東海第二発電所  
新規制基準への適合性に係る  
主な変更点について  
(コメント回答)

平成30年5月29日  
日本原子力発電株式会社

# 説明項目及び審査会合における指摘事項

# 1. コリウムシールド高さを超えた場合の影響について(1/9)

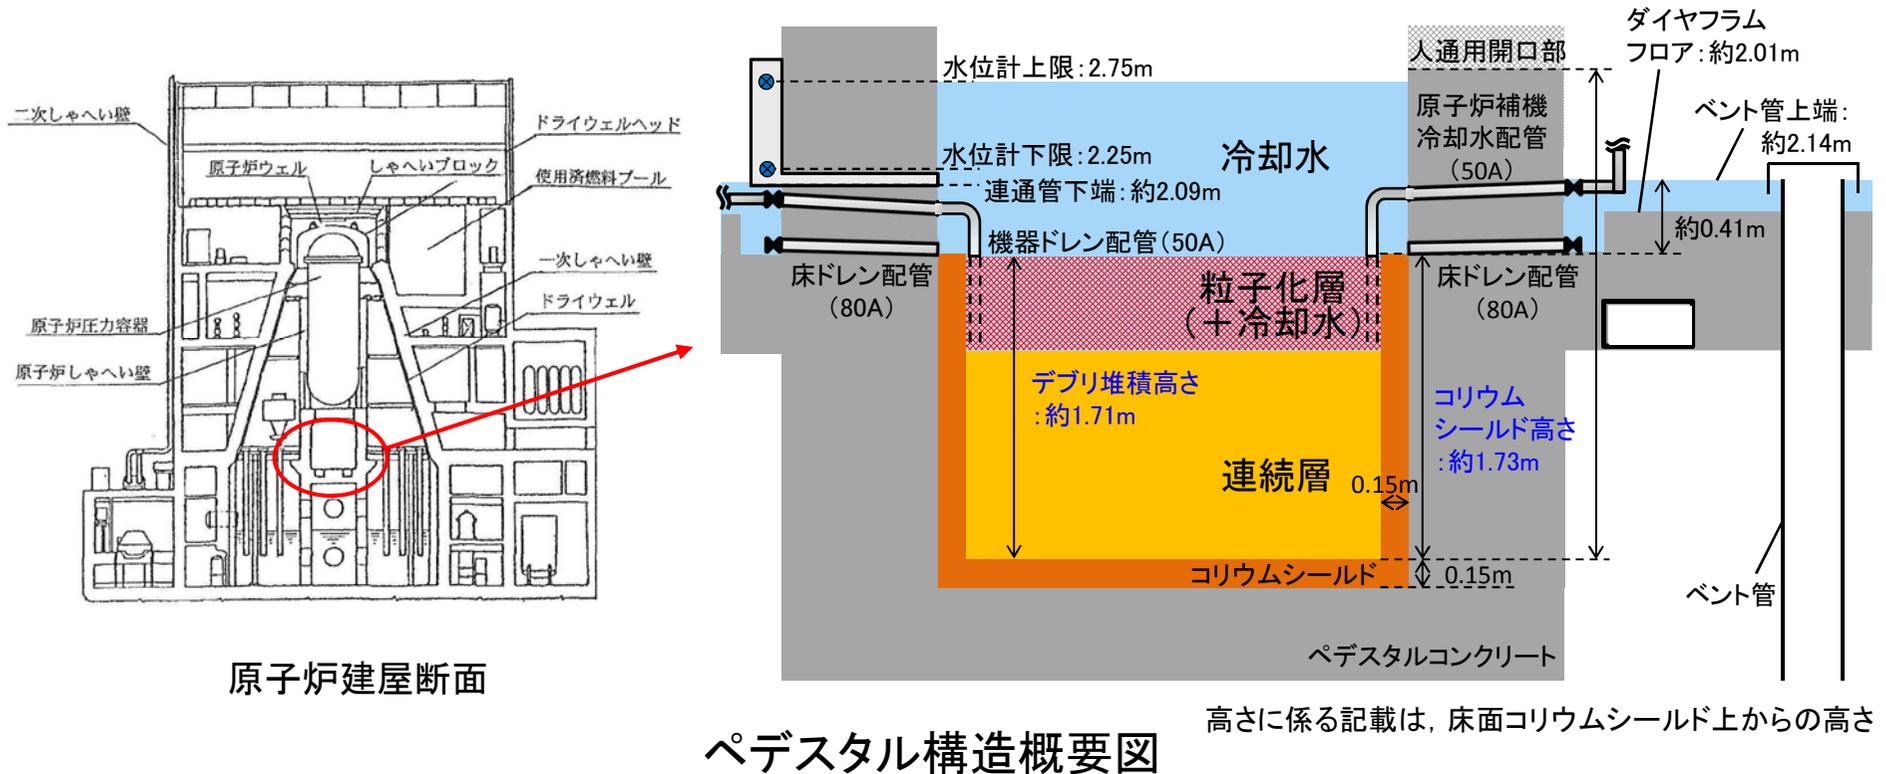
- ・デブリ堆積高さの最確条件を示すこと。
- ・最確条件ケースと感度ケースについて条件を整理し、評価を示すこと。

- ・原子炉圧力容器(以下「RPV」という。)破損時のデブリ流出状況の推測を踏まえ、デブリ堆積高さの最確条件を設定し、感度ケース等を含め、各パラメータの条件設定の考え方及び各ケースの評価結果について整理
- ・コリウムシールド高さを超えるような極端なデブリ堆積高さを想定し、この場合の影響について整理

デブリ堆積イメージ

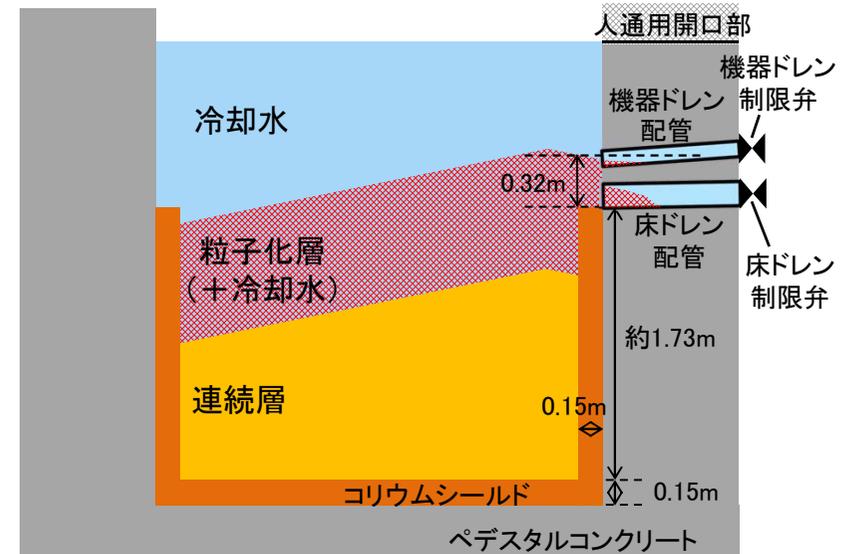
### ● 粒子状デブリがコリウムシールドを超えた場合の影響(添付6)

- ・粒子状デブリは水により固相線温度以下に急速に冷却されるが、保守的に固相線温度(約    °C)とした場合でも、MAAPコードによる侵食量の解析結果は0mm

- ・水により粒子状デブリが急速に冷却されるため、配管の温度は融点まで到達しない
- ・なお、デブリの駆動力は小さく配管への流入は限定的なため、制限弁までの到達はないと考えられる

以上より、ペDESTALの構造健全性に影響ないことを確認

床ドレン制限弁損傷時のイメージ

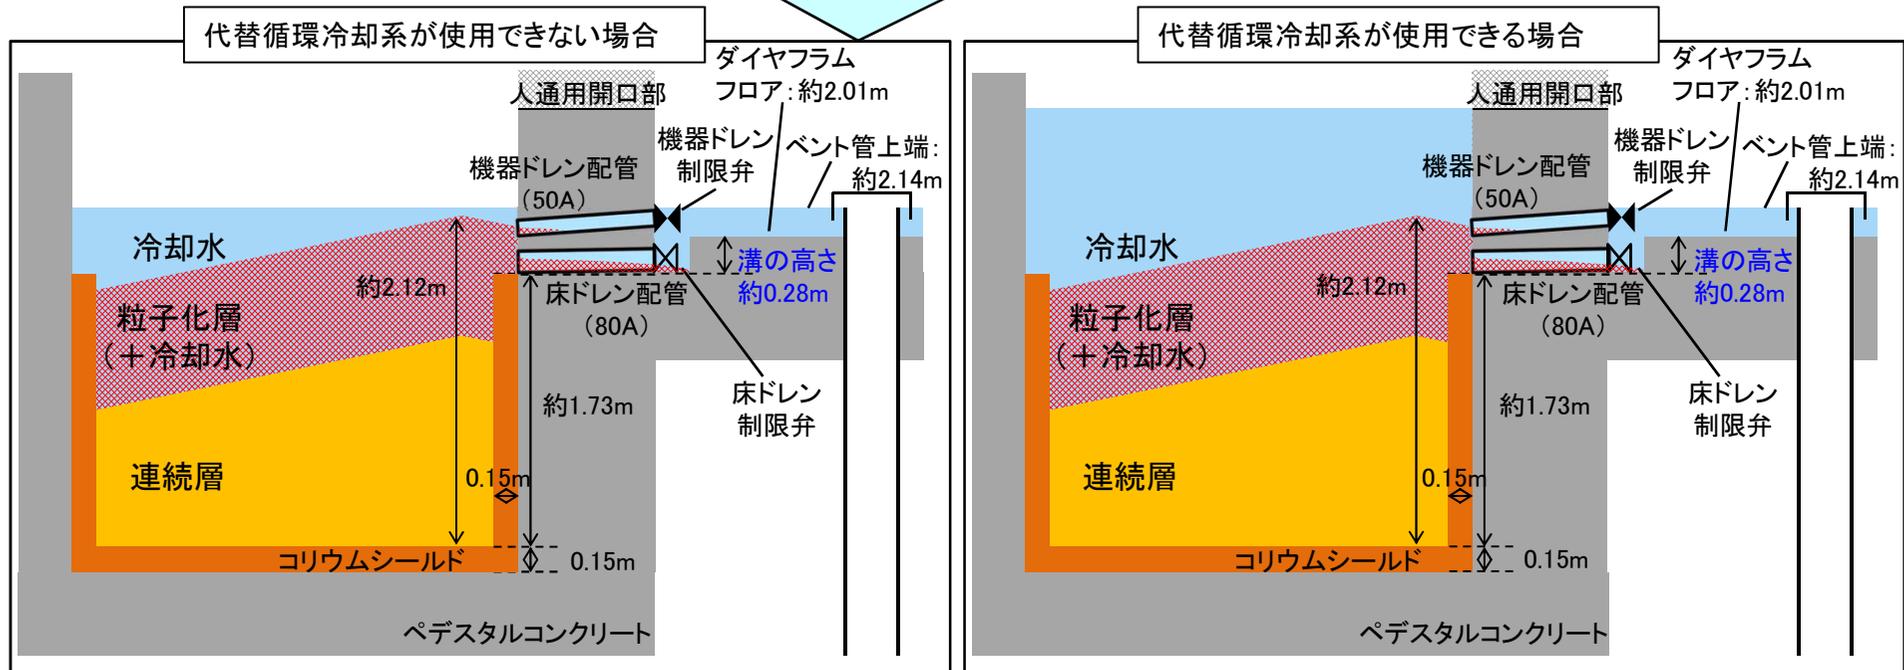
## 【参考】床ドレン制限弁の損傷を仮想した場合の影響

- ・ダイヤフラムフロアの床ドレンが集積する溝の高さの範囲内に粒子状デブリは留まる
- ・ダイヤフラムフロア上には、ベント管上端高さまでスプレイ水等が存在するため、代替循環冷却系が使用できない場合でも、ペDESTAL内水位はベント管上端高さとなり、粒子化層の頂部は冠水維持
- ・代替循環冷却系が使用できる場合は、床ドレン制限弁2個損傷時にも、人通用開口部下端水位を維持(添付7)

・ベント管上端 : 約2.14m ⇔ 0.02m冠水を維持  
 ・粒子化層頂部: 約2.12m

図1 ペDESTAL概要図

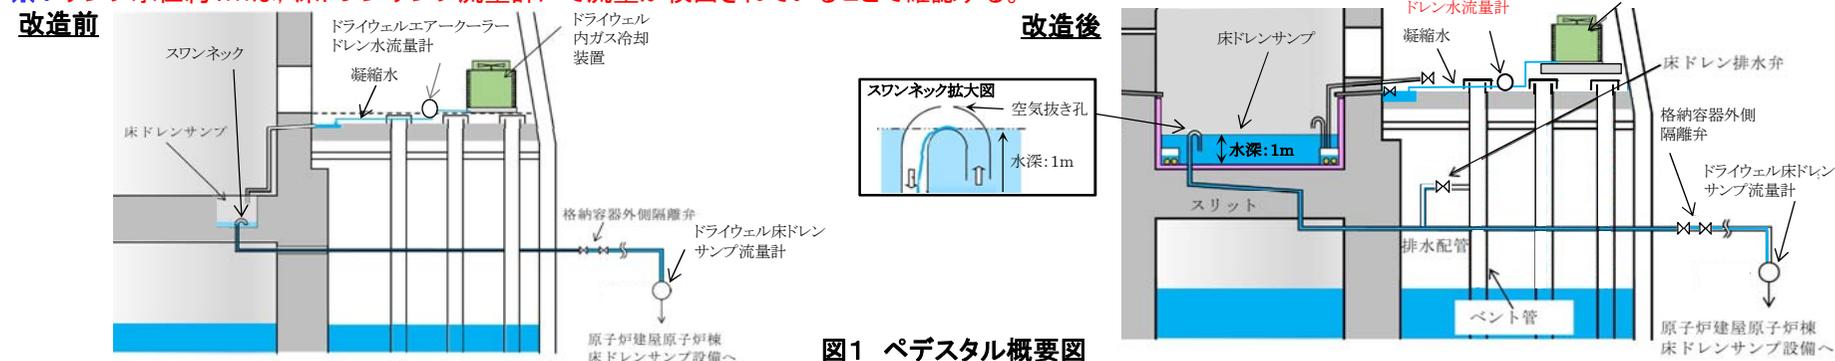
No	指摘月日	指摘事項
1	2018/5/15	【コリウムシールド高さの妥当性について】 ・デブリ堆積高さの最確条件を示すこと。 ・最確条件ケースと感度ケースについて条件を整理し、評価を示すこと。
2	2018/5/15	【原子炉格納容器内の原子炉冷却材の漏えいの検出方法の明確化について】 改造によって床ドレンサンプの面積が大きくなると感度誤差の影響が考えられるが、LOCA判断の0.23m <sup>3</sup> /hの運用等の変更はないのか明確にすること。

- 格納容器床ドレン系の設計は以下のとおりであり、通常運転時の床ドレンサンプ水位は改造前と異なるが原子炉冷却材の漏えいの検出方法は改造前から変更はない。
  - 床ドレンサンプはドライウェル床面に設置する。
  - 通常運転時に発生するドライウェル内ガス冷却装置からの凝縮水※2及び漏えい位置を特定できない格納容器内の漏えい水は同サンプへ流入する設計とする。
  - 床ドレンサンプの排水管※3の入口(スワンネック)高さを同サンプ床面から約1mに設定※4し、サンプへの流入水はスワンネックから原子炉建屋原子炉棟床ドレンサンプ設備へ常時全量が排水される設計とする。  
(常時、スワンネックからオーバーフローし、排水されることについて「格納容器床ドレン水位の維持について」に示す。)
  - 漏えい位置を特定できない漏えい水量(ドライウェル内ガス冷却装置からの凝縮水量を含む)は、床ドレンサンプ流量計により確認できる設計とする。
  - 改造後、サンプからの蒸発量は増加するが除湿量も増え、凝縮水としてサンプに戻るのでサンプ水位高さは約1mに維持が可能である。
